LIXIL

商品 お知らせ

.....
住宅設備機器・タイル建材・インテリア建材編
.....

**2018.7.1
発行**

商品名	:	Raffis(ラフィス)
発売日	:	2018年9月3日発売
見積開始時期	:	2018年7月3日
カタログ・ツール	:	2018年7月初旬 発行予定 ラフィス商品カタログ(VK5800)
連絡No	:	連絡NO.1805_018

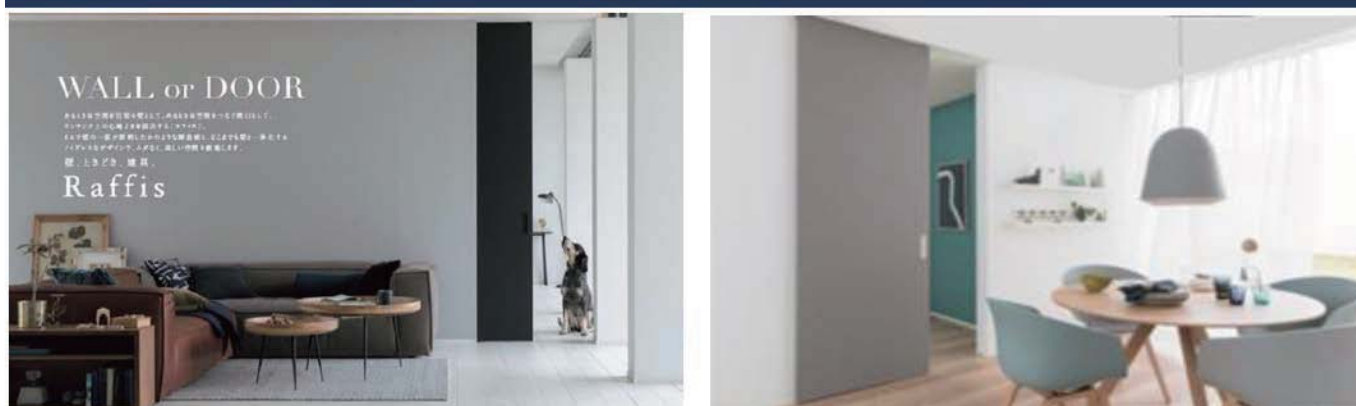
シンプルですっきりしたハイドアの納まりで好評いただいている Raffis(ラフィス)をフルモデルチェンジいたします。新たな空間イメージを創造させるカラー追加やライン枠の納まり等、品種追加を行い、ご提案しやすくなりました。

グランドラインラフィス
現行仕様すべて

※新ラフィスで設定が無くなるもの		
本体カラー		ハンドル
シックページ	モーヴグレー	フラットプッシュプルハンドル

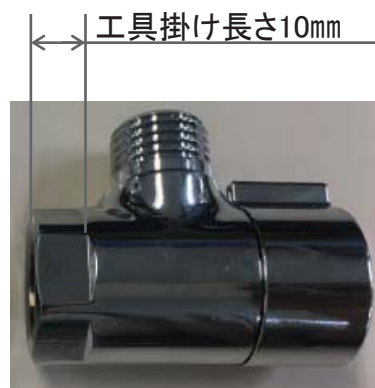
止水栓の工具かけの長さを5mmから10mmに変更。
